Bilag 3

Udvalgte høringssvar og besvarelser fra INEOS

**Miljøkonsekvensrapport inkl. addendum ang. downstream
scope 3 udledning**

Hejre tie-in til Syd Arne

Figur 1: NOVANA stationer i Nordsøen (Kemidata, 2026)

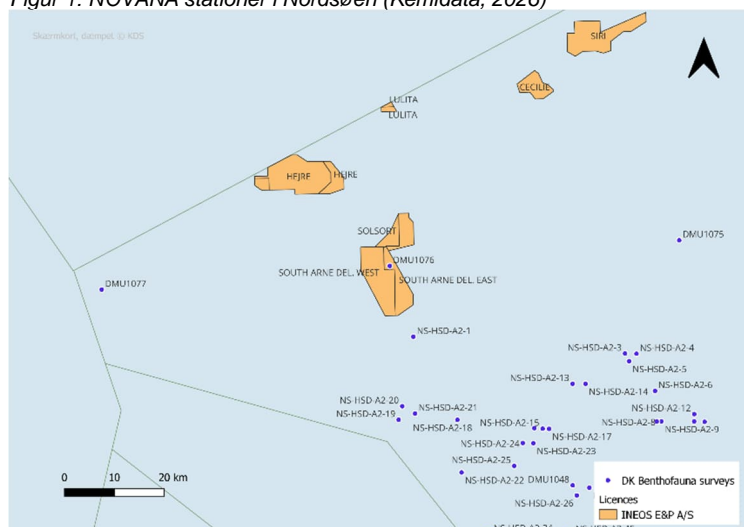
Selvom de seneste baseline-undersøgelser omkring Hejre-feltet ligger tilbage i 2013, er det NIRAS' vurdering, at baseline-undersøgelserne omkring Syd Arne, er repræsentative for området som helhed, da de i høj grad afspejler det samme miljø og naturforhold, som man har i området omkring Hejre og som er blevet opdateret både i 2021, samt på NOVANA-stationen (bl.a. bundfaunaundersøgelser), der ligger midt i Arne Syd-feltet.

I denne del af Nordsøen, består langt størstedelen af havbunden af flade sletter med ensartede sandede sedimenter. Ensartetheden af sedimentforholdene mellem Hejre og Syd Arne er bekræftet og dokumenteret i forundersøgelserne i Hejre 2013, samt Syd Arne 2021. I undersøgelserne for begge områder blev sedimentet karakteriseret som "fint sand" (consolidated fine sand) og uden hårde substrater. I denne sedimenttype er bundfaunasamfundet overvejende domineret af arter, der lever nede i sedimentet (infauna), frem for på overfladen af havbunden (epifauna), og sand-silt-økosystemer er domineret af børsteorme (polychaeter) og mindre muslinger med enkelte større muslinger og pighude (echinoderms). Begge områder (Hejre og Syd Arne) og NOVANA-stationen (DMU1076) ligger i et område med sammenlignelig vanddybde (ca. 60 meter) og tæt nok på hinanden til, at strømforholdene er ensartede.

Resultaterne af bundfaunasammensætning fra Hejre-feltet i 2013 (165 HAPS-prøver) sammenlignet med bundfaunasammensætning fra NOVANA-prøver fra 2015 (41 HAPS-prøver) viste, at 7 og 8 af de 10 mest individrige artsgrupper i områderne var børsteorme, og at flertallet af de dominerende børsteormearter var til stede i begge områder.

Kilde: Indicators of Global Climate Change 2024: annual update of key indicators of the state of the climate system and human influence, Forster et al, 2025

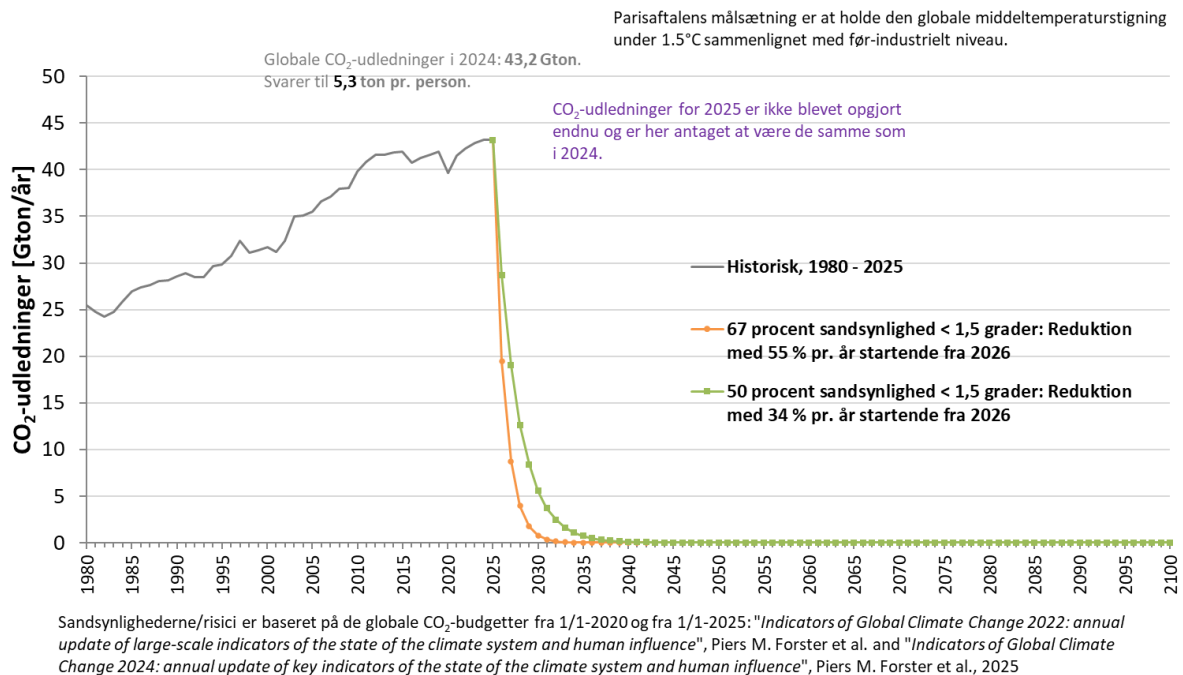
Til et givent resterende CO₂-budget hører en sandsynlighed for, at overholdelsen af budgettet også vil holde den globale middeltemperaturstigning under 1,5°C.

Ønsker man en sandsynlighed på 83 procent for, at den globale middeltemperaturstigning holdes under 1,5°C, er det resterende CO₂-budget 30 Gton CO₂ pr. 1. januar 2025.

Jan Vejnaa Hansen anfører i sit hørings svar, at den reviderede udbygningsplan for Hejre-feltet bør annulleres, idet projektet efter hans opfattelse er uforeneligt med Parisaftalen og det resterende globale CO₂-budget. Argumentationen tager udgangspunkt i globale opgørelser af resterende CO₂-budgetter for 1,5 °C-målet og heraf afledte reduktionsveje, hvoraf det udledes, at der ikke er plads til nogen udvidelse af den eksisterende globale olie- og gasproduktion.
